## ZARZĄD DRÓG MIEJSKICH

Dotyczy: postępowania prowadzonego w trybie przetargu nieograniczonego na:  
**„Opracowanie projektu wykonawczego na budowę sygnalizacji świetlnej”.**

Nr postępowania ZDM/UM/DZP/28/PN/24/20.

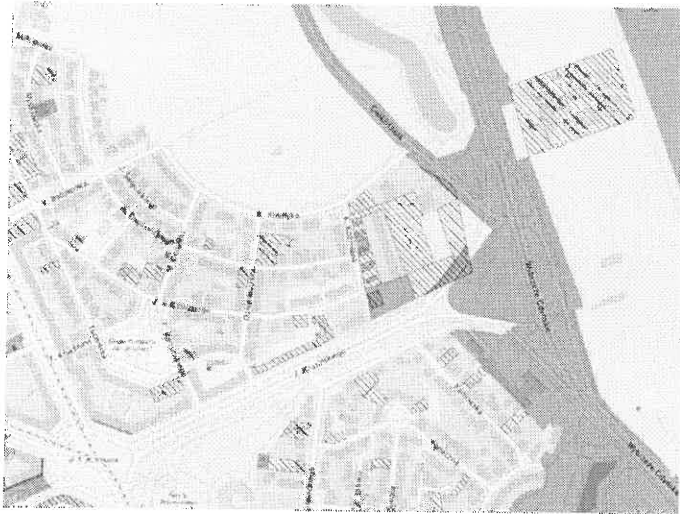
Prosimy o wskazanie konkretnego przejścia dla pieszych, którego ma dotyczyć projekt.

Chodzi o przejście wskazane na rysunku poniżej.
